**Vaše značka:** **Naše značka:** **Vyřizuje:** **V Praze dne:** **03. 05. 2017**  
VZ1/OST/2017  
J. Sosnarová  
tel.: 235 094 054  
jsosnarova@sneo.cz

### **Dodatečná informace č. 1 k veřejné zakázce č. VZ/1/2017 – „ZŠ Antonína Čermáka – modernizace školní jídelny“**

Pojízdný vozík na jídelní přístroje a plata

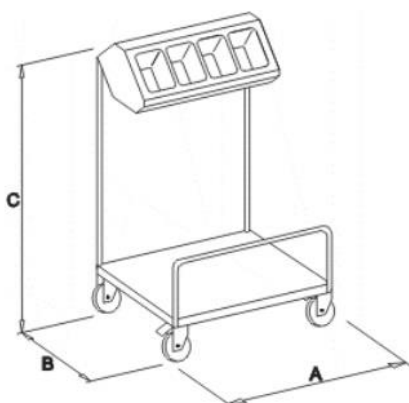
Pol. č. 5 (PŘÍZEMÍ) – Nerez vozík na podnosy a příbory – dle popisu i vyobrazení v dispozičním výkrese se jedná o standardní provedení vozíku na tácy a příbory, kdy se ukládají podnosy stohované na sebe na spodní polici a v úrovni cca 1200 – 1300 mm nad podlahou jsou umístěny zásobníky (GN 1/3) na příbory. Dle popisu položky se však jedná o regálový vozík na odklizení podnosů s použitým nádobím, doplněný o zásobníky příborů. Kde na vozíku a v jaké výškové úrovni má být hrazda s GN na příbory umístěna? Prosím o zaslání nákresu vozíku.

Pol. č. 5 (PŘÍZEMÍ) - jedná se o pojízdný vozík na jídelní příbory a plata. Popis: horní nástavba na příbory, 4x šikmé GN kryté plexisklem, spodní plná police na podnosy, 4x otočné kolečko (2x bržděné). Bližší specifikace viz. nákres níže.

Rozměry [mm]	Počet sloupců plat	Počet GN nádob [ks]	Popis
A x B x C			
750 x 600 x 1200	2	4	4x otočné kolečko (2x brzděné) šikmé GN s plexi
